2025 年 7 月 28 日
株式会社キ ト ー

キトー電気チェーンブロックのシタフック用ボルトに関するお願いのお知らせ

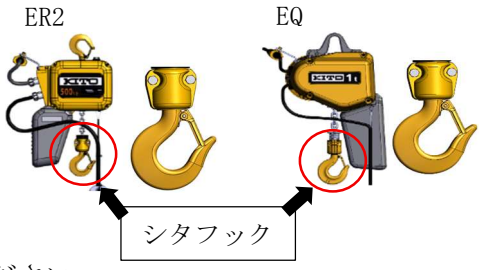
確認箇所	判断基準	
	正	誤
⬅ボルト	刻印：**10.9**	刻印：**4.8** または 刻印：**無し**

強度区分が異なるボルトを組み込んだ場合でもリスクが増加することはございませんが、異なる部品が組み込まれていることは望ましい状態ではないことから**正規ボルトを無償提供**とさせていただきます。
